工程指示 / 要求簡箋 ENGINEER INSTRUCTIONS(E.I.)

工程指示編號:	EI- 8899	修改版本:	H
	HK- 0393		
工程編號:	J 861	工程名稱:	己連拿利
收件人:	生統/技術部	發件人:	細佬
工程項目:	幕牆	日期:	07/05/2025

內容:	給技術部: 看附頁回覆技術部的問題
	CAD文件在以下位置 J:\midi_sharepoint\Public\to_china\謝永林\J861\EI8899H_HK0393_CAD
完成上列要求日期:	15/05/2025

1/6031

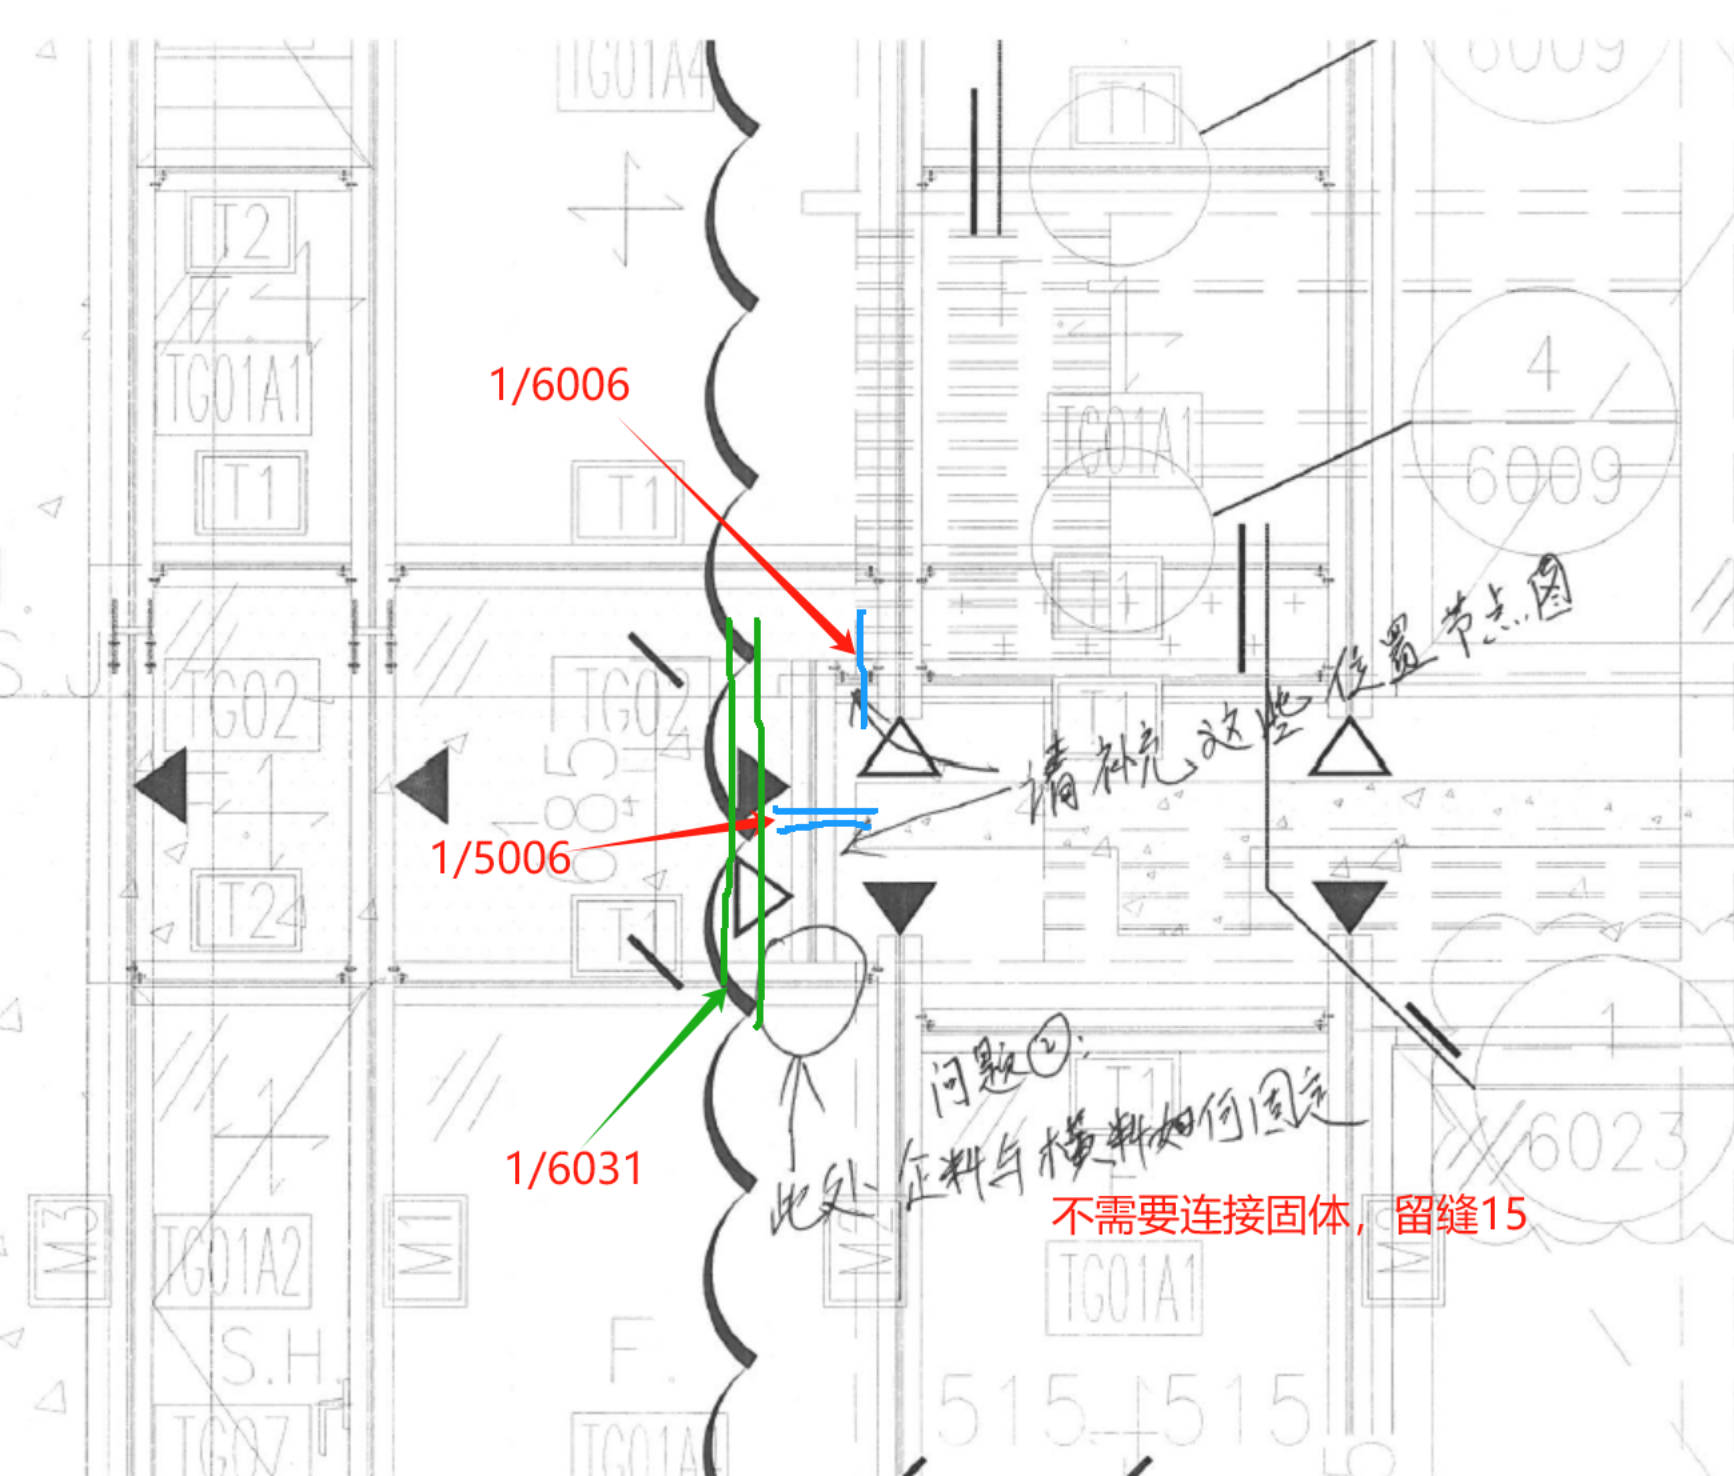
请补充这些位置节点图

问题②：
此处正料与横料如何固定

问题④：
两棚边与正料怎么封？

不需要连接固体，留缝15

2/6030
1/6030
请补充这些位置节点图

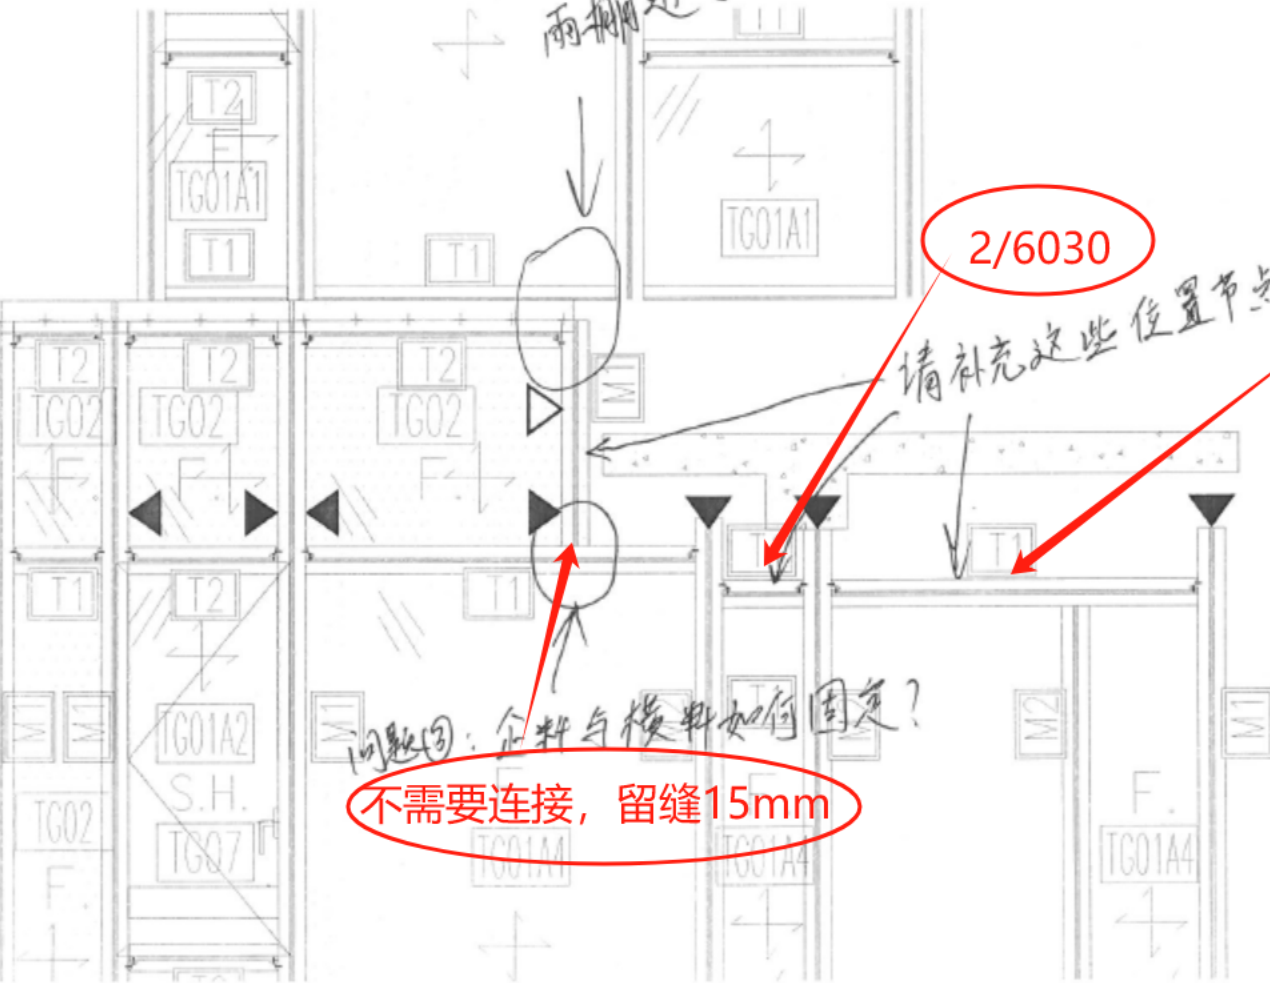
问题⑤：正料与横料如何固定？
不需要连接，留缝15mm
